ODPOWIEDZI z dn.20.06.2015

I. SIWZ

Rys.1 Krosownica w Centrali.

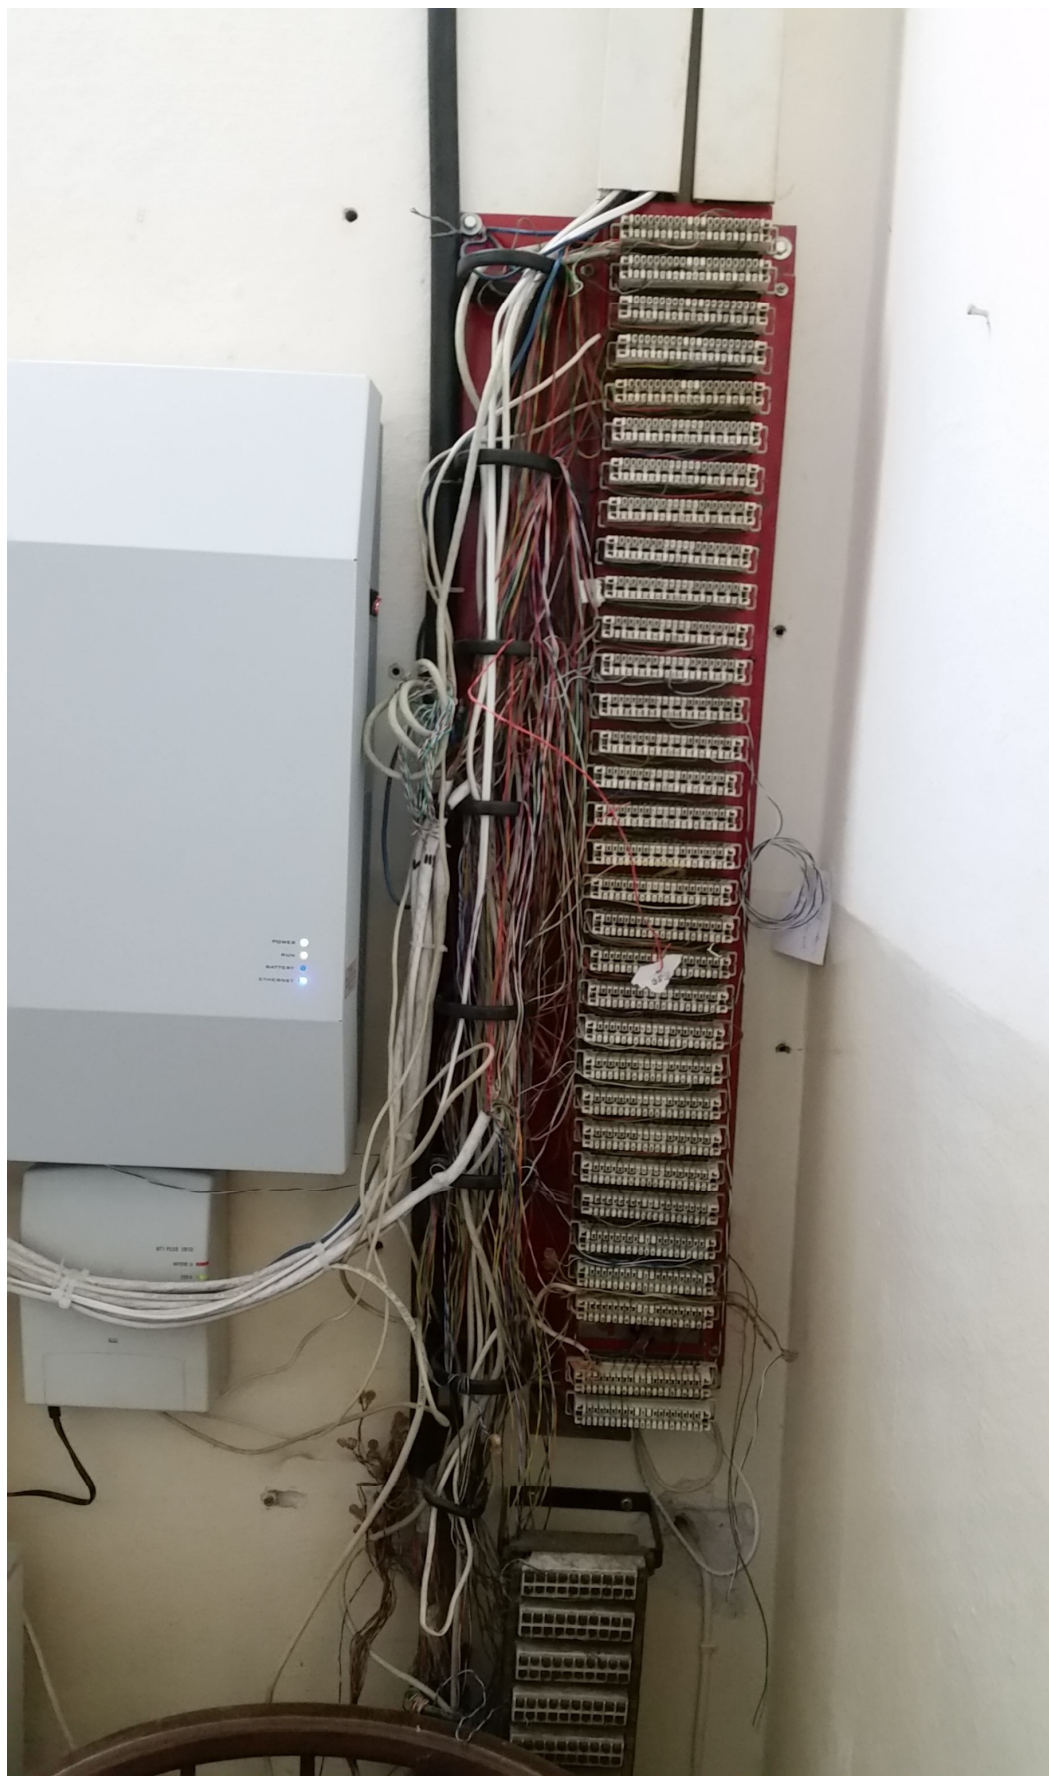
PYTANIE V.3. Zwracam się z prośbą o udostępnienie zdjęć pomieszczenia centrali telefonicznej, ze szczególnym uwzględnieniem punktu, gdzie następuje krosowanie linii telefonicznych wychodzących z istniejącej centrali telefonicznej z wewnętrzną siecią telefoniczną (okablowaniem).

ODP:
